**Dopravní podnik Ostrava a.s.**

**„Dodávka 24 ks nových jednočlánekových elektrobusů a 2 ks nabíjecích stanic“**

## **VYSVĚTLENÍ, ZMĚNA NEBO DOPLNĚNÍ ZADÁVACÍ DOKUMENTACE**

Výkres a obrázek k požadavku 3.9.1

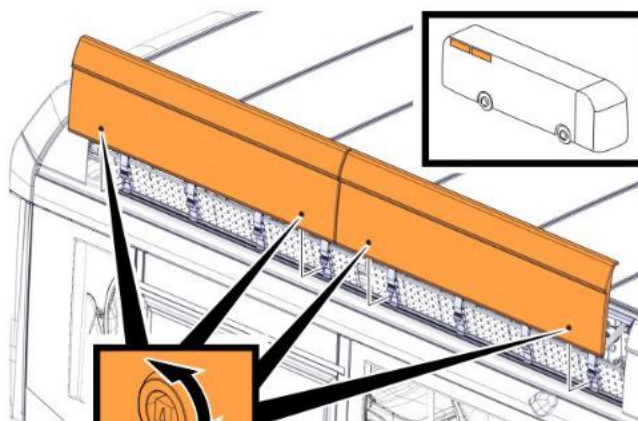
Požadavek 3.9.1: Je možno považovat certifikaci kabeláže dle normy R118.02 jako dostatečnou?

Je možno akceptovat přístup k bateriím odklopením bočních spoilerů se zajištěním?  
Viz obr. níže

Bateriové boxy jsou vyměnitelné a zakryté shora. Jejich výměna/ manipulace se provádí na konci životnosti. Toto zakrytí se neodklápí nýbrž odnímá celé. Je možno akceptovat toto řešení?  
viz obr. níže

Zadavatel uvádí, že certifikace kabeláže dle normy R118.02 je dostatečná.

Zadavatel nemůže předjímat různá technická řešení dodavatelů na relevantním trhu. Z vysvětlení dodavatele vyplývá, že se nejedná o servisní, ale montážní kryty a toto řešení je pro zadavatele akceptovatelné.

Výkres a obrázek k požadavku 4.5

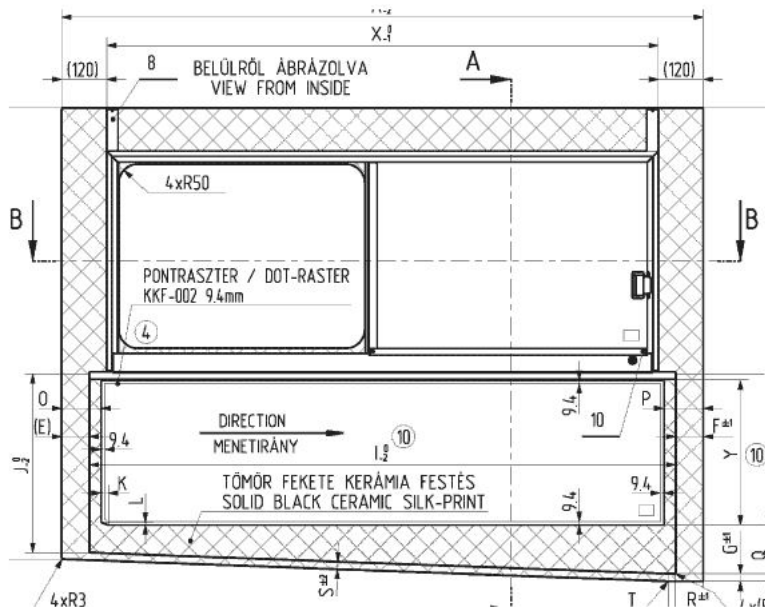
Požadavek 4.5: Je možno akceptovat otevíratelné stranová okna v provedení dle obrázku a výkresu níže?

Zadavatel trvá na svém požadavku definovaném v příloze č. 1 Obchodních podmínek-  
Technická specifikace Jednočlánekového elektrobuse – soupis požadavků, bod 4.5.

Ze zasláního nákresu není patrné, zda výška posuvného okna není mimo zadavatelem stanovený požadavek uvedený v příloze č. 1 Obchodních podmínek – Technická specifikace Jednočládkového elektrobuse – soupis požadavků, bod 4.5.
